核能研究所012館建置TRR廢離子交換樹脂  
安定化設備安全評估報告  
審查報告

行政院原子能委員會  
放射性物料管理局  
中華民國 112 年 6 月

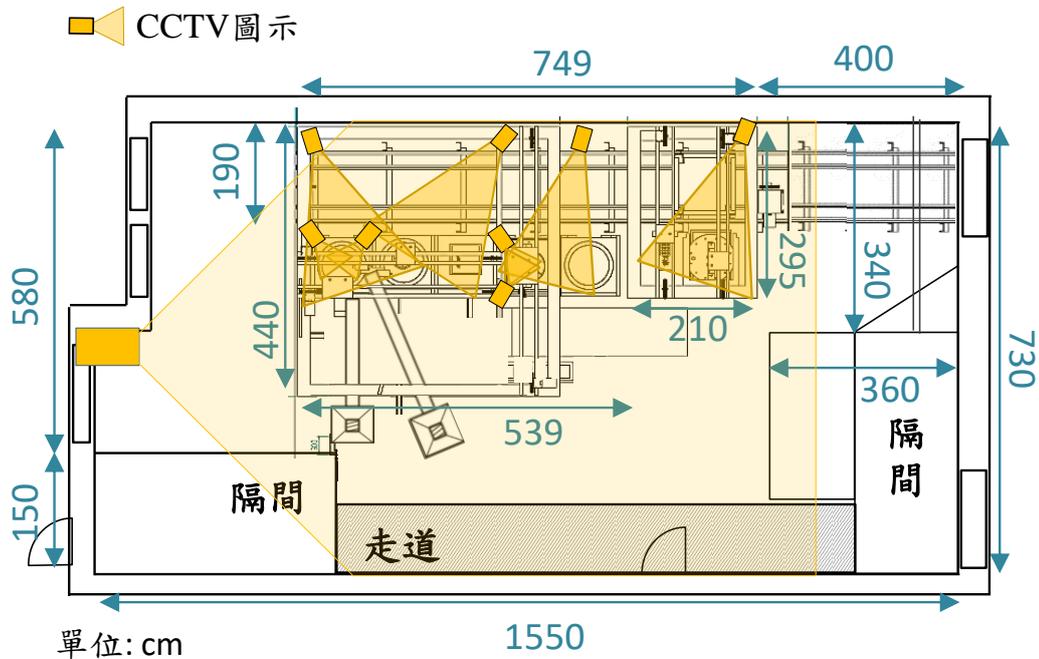
- (一) 請於本章補充012館增設此套新系統設備之3D模擬示意圖，以確認設備維護空間是否充足，且是否留有人員現場巡視與CCTV監視之空間。

除了本作業區廠房一支CCTV外，TRR廢樹脂安定化設備上現有8支CCTV，已將其位置及可監測範圍標示於圖3-5(如下)；後續該設備於012館完成建置後，將會再增設至少8支CCTV，以確保不會產生監視死角，掌握現場作業情況。
